PREFEITURA MUNICIPAL DE SANTA LUZIA

E-mail: [licitacoes@santaluzia.mg.gov.br](mailto:licitacoes@santaluzia.mg.gov.br)**IMPUGNAÇÃO**

PREGÃO ELETRÔNICO Nº: 031/2021

**OBJETO:** Escolha da proposta mais vantajosa para a AQUISIÇÃO EVENTUAL E FUTURA DE MATERIAIS DE SINALIZAÇÃO DE TRÂNSITO PARA ATENDER AS DEMANDAS DO MUNICÍPIO DE SANTA LUZIA-MG.

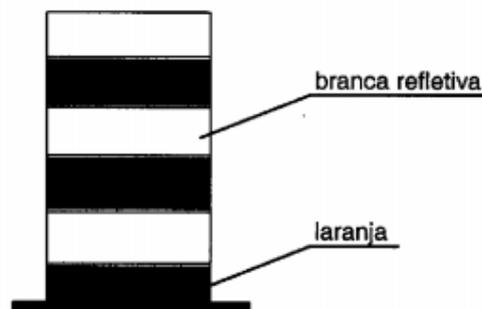
Salientamos também que a norma ABNT NBR 15071/2020 orienta ensaios técnicos, conforme item 4.2.1.1 Características mecânicas:

Assim, é necessário que o cone passe por diversos ensaios realizados em laboratório, através de métodos já determinados na norma, para que posteriormente seja emitido um relatório que atesta o resultado dos requisitos ensaiados e comprove o atendimento a NBR 15.071/2020.

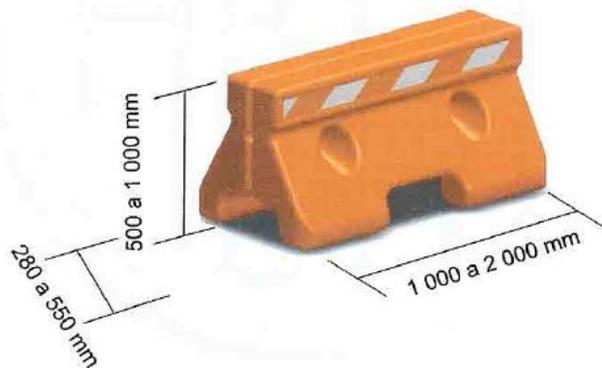
A norma ABNT NBR 15.692/2020 orienta que o Cilindro Canalizador deve ter peso entre 7 a 8 kg com seu reservatório vazio e o termo de referencia cita peso de 5 kg.

A norma ABNT NBR 15.692/2020 cita 03 faixas refletivas com largura de 10 cm o que remete para a película tipo III da **norma ABNT NBR 14.644/2021** com intensidade **mínima de 360 candelas/lux/m<sup>2</sup>** e o Termo de Referencia cita 03 fitas com largura de 7 cm de alta visibilidade.

Além disso, a Norma ABNT NBR 15692/2020 orienta ensaio de intemperismo artificial realizada pelo ciclo I conforme a ASTM G155, segue trecho da norma:

Portanto, a única forma de comprovar que o Cilindro Canalizador atende a norma é com apresentação de relatórios de ensaios de laboratórios credenciados para realização dos mesmos.

Figura 2 – Faixa retrorrefletiva

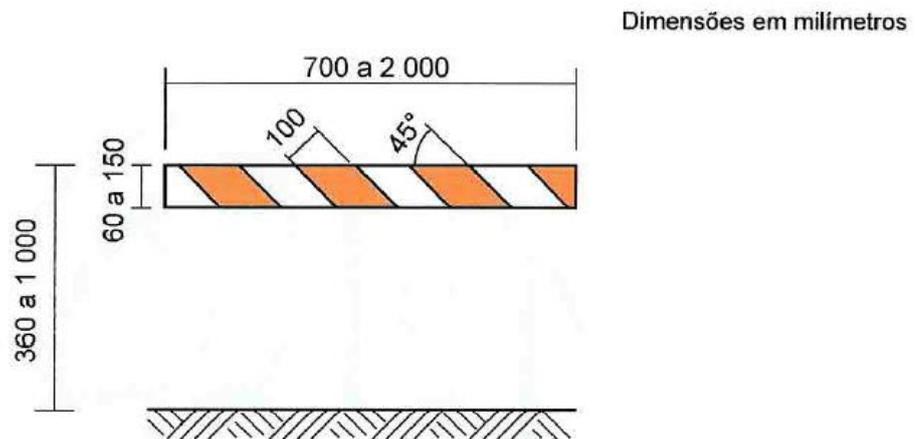
Além disso, no Termo de Referência especifica na Barreira que deve ter 3 fitas adesivas refletivas e a norma ABNT NBR 16331/2014 orienta da seguinte forma:

A barreira plástica deve possuir duas faixas retrorrefletivas (uma em cada lado), que devem atender à especificação mínima das películas retrorrefletivas do tipo III, conforme ABNT NBR 14644. As faixas devem ser alternadas e oblíquas, nas cores branca e laranja, formando uma peça única do tipo sinal impresso (ver Figura 2).
